原子炉施設保安規定の変更認可申請の補正について

原子力科学研究所原子炉施設保安規定の変更（補正）

国立研究開発法人日本原子力研究開発機構
原子力科学研究所原子炉施設保安規定
新旧対照表

原子力科学研究所原子炉施設保安規定（第3編 廃棄物処理場の管理）

変更前	変更後	備考
<p>別図第1～別図第2（その25）（省略）</p>	<p>別図第1～別図第2（その25）（変更なし）</p> <p>別図第3 通信連絡設備の配置図（第25条の2関係）</p> <p>会議室内に 長距離用トランシーバー：1台 携帯電話：1台</p> <p>会議室 事故現場指揮所</p> <p>解体分別保管棟付属建家2階</p> <p>排水管理棟内に 施設内用トランシーバー：2台 長距離用トランシーバー：1台</p> <p>車庫 排水管理棟 凡例</p> <p>①：固定電話</p>	<p>☁️：追加</p> <p>通信連絡設備の明確化のため</p>

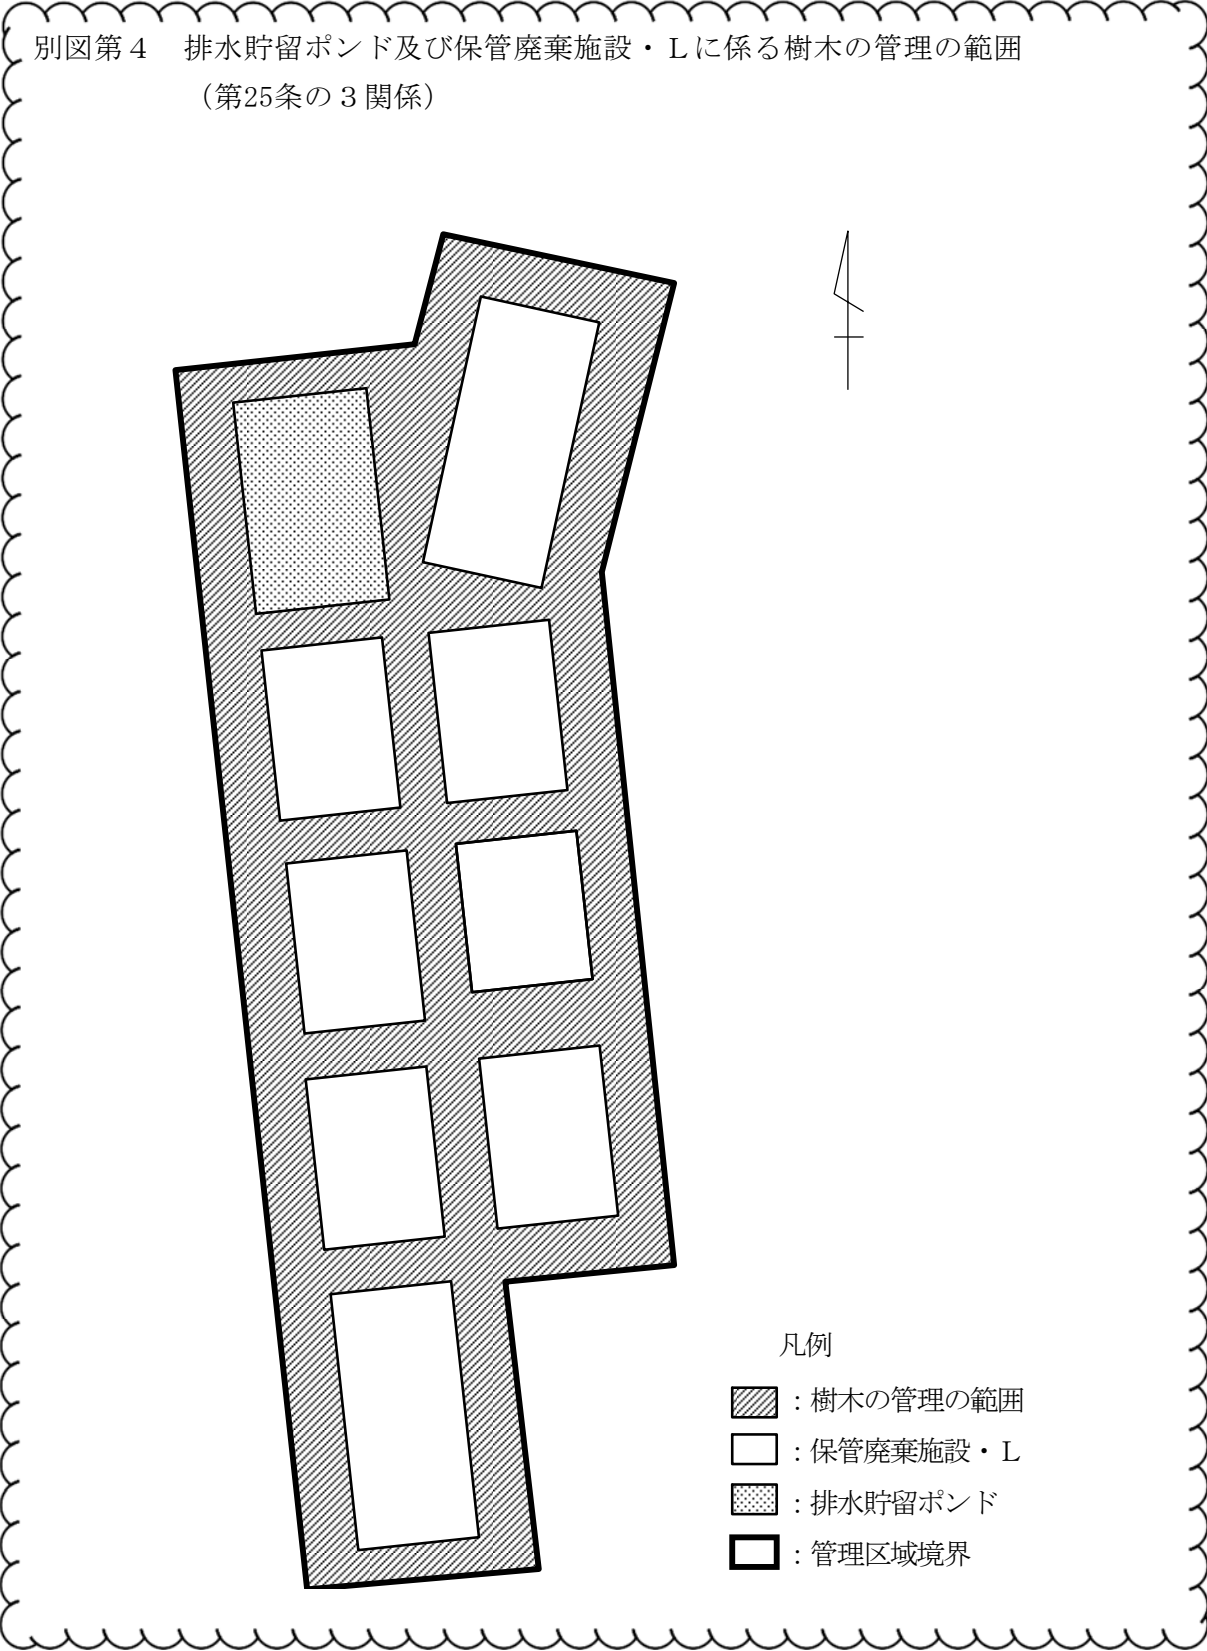
<p>第24条～第25条 (省略)</p>	<p>第24条～第25条 (変更なし)</p> <p>(通信連絡設備に係る機器の維持点検)</p> <p>第25条の2 <u>放射性廃棄物管理第1課長は、別表第12の5に定める数量の通信連絡設備について、別図第3に示すとおり配置しなければならない。</u></p> <p>2 <u>放射性廃棄物管理第1課長は、別表第12の5に定める数量の通信連絡設備を維持するとともに、点検を行わなければならない。また、故障又は経年劣化による機器の性能低下が生じた場合は、修理又は同等以上の性能を有する代替品と交換しなければならない。</u></p> <p>(自然現象等に備えた管理)</p> <p>第25条の3 <u>放射性廃棄物管理第1課長は、排水貯留ポンド及び保管廃棄施設・Lの周辺に森林火災が発生した場合に備えて、別図第4に示した範囲に森林が拡大しないよう樹木を管理しなければならない。</u></p> <p>2 <u>放射性廃棄物管理第1課長は、竜巻(藤田スケールF1、最大風速49m/s)による飛来によって排水貯留ポンド及び保管廃棄施設・Lに影響を及ぼすおそれがある物体に対し、飛来防止対策として、浮上しない重量にするための措置を講じなければならない。また、飛来防</u></p>	<p>通信連絡設備に係る機器の維持点検を追加</p> <p>自然現象等に備えた管理を追加</p>
